STANOVISKO

k navrhovanej činnosti/stavbe „Predčistenie odpadových vôd pre Metsä Tissue“ vypracované na základe jej odborného posúdenia v súlade s ustanovením § 16a ods. 3 zákona č. 364/2004 Z. z. o vodách a o zmene zákona SNR č. 372/1990 Zb. o priestupkoch v znení neskorších predpisov (vodný zákon) v znení neskorších predpisov

Výskumný ústav vodného hospodárstva Bratislava na základe odborného posúdenia predloženej navrhovanej činnosti/stavby „**Predčistenie odpadových vôd pre Metsä Tissue**“ poskytuje nasledovné stanovisko:

Obrázok č. 1: Záujmové územie – dotknuté útvary podzemných vôd

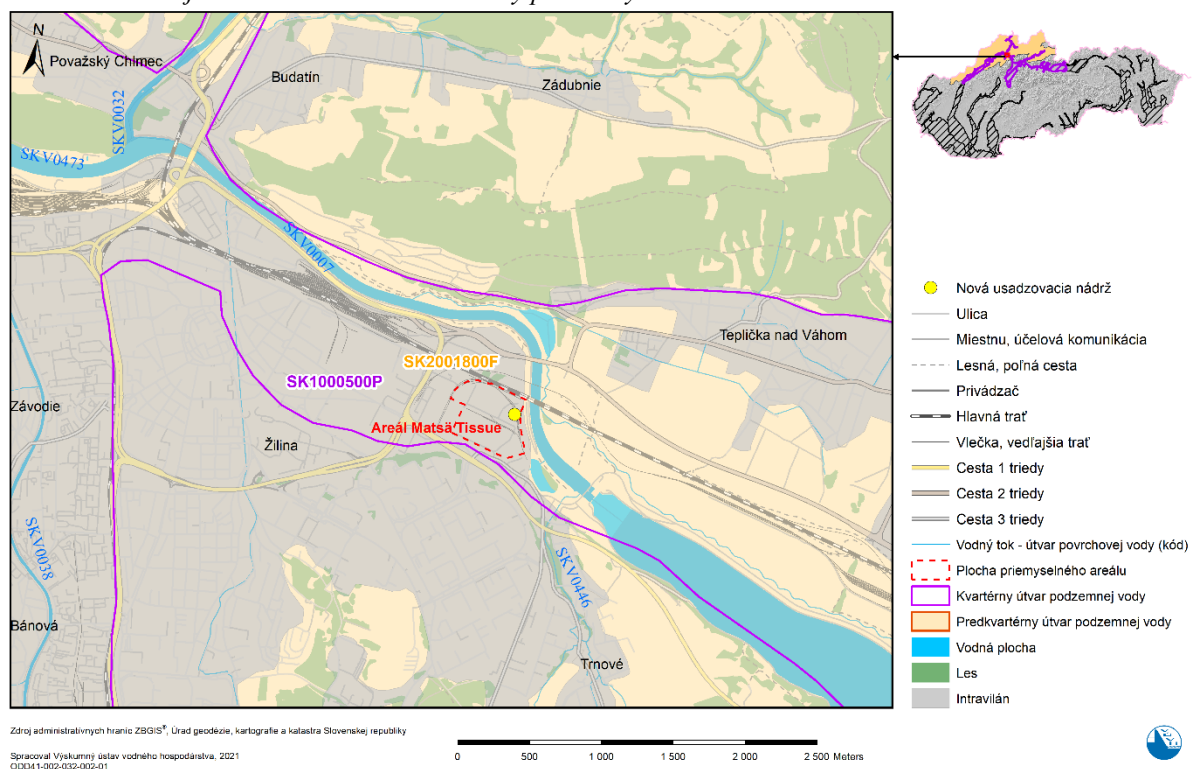
Lokalita navrhovanej činnosti/stavby „**Predčistenie odpadových vôd pre Metsä Tissue**“ je situovaná v čiastkovom povodí Váhu. Dotýka sa dvoch útvarov podzemnej vody - útvaru podzemnej vody kvartérnych sedimentov SK1000500P Medzizrnové podzemné vody kvartérnych náplavov horného toku Váhu a jeho prítokov a útvaru podzemnej vody predkvartérnych hornín SK2001800F Puklinové podzemné vody západnej časti flyšového pásma a Podtatranskej skupiny (tabuľka č. 1 a obrázok č. 1).

Útvary povrchovej vody sa v predmetnej lokalite navrhovanej činnosti nenachádzajú. Najbližší útvar povrchovej vody SKV0007 Váh je vzdialený približne 60 m.

Obrázok č. 2: Zaujmové územie – zraniteľnosť podzemných vôd a dokumentačné body

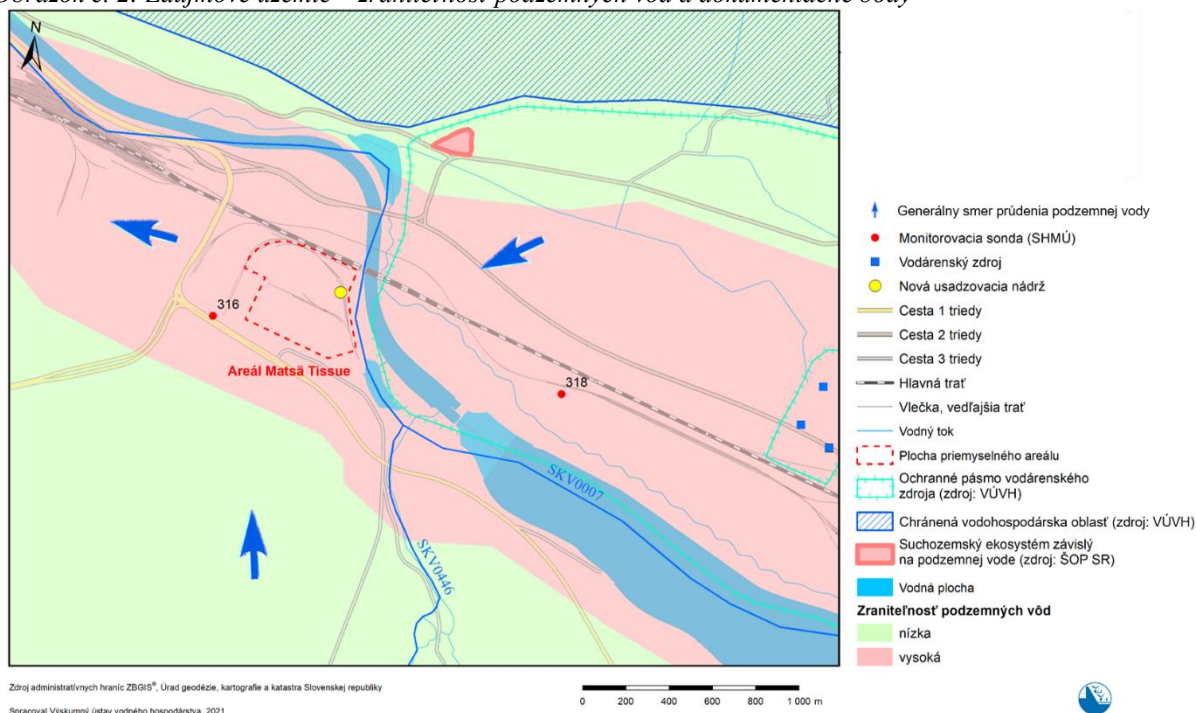
Predmetné územie patrí do hydrogeologického subrajónu VH 10, ktorý je súčasťou hydrogeologického rajónu QP 029 - Paleogén a kvartér časti Žilinskej kotliny a východného okraja Súľovských vrchov. Náplavy Váhu v tomto rajóne sú tvorené piesčitémi štrkmi hrúbky 6 – 16 m, sú veľmi dobre priepustné a dopĺňané vodou². Vzhľadom na hrúbku kvartérnych sedimentov nie je predpoklad, že by navrhovaná činnosť priamo zasahovala predkvartérny útvár podzemnej vody SK2001800F.

Riešená lokalita sa nachádza na území s vysokou zraniteľnosťou podzemných vôd.

V blízkosti predmetnej lokality sú situované 2 pozorovacie objekty sledujúce režim podzemných vôd. Hĺbky hladín podzemnej vody v blízkych monitorovacích sondách uvádzame v tabuľke č. 2. Pozorovací objekt 316 dokumentuje dlhodobú úroveň hladiny podzemnej vody v oblasti predmetnej lokality, ktorá dosahuje 3, 35 – 8,34 m p.t. a dlhodobý rozkyv hladín je 5,19 m. Vzhľadom na dokumentovanú hĺbku hladiny podzemnej vody môže mať navrhovaná činnosť priamo vplyv na hladinu podzemnej vody v kvartérnom útvare SK1000500P.
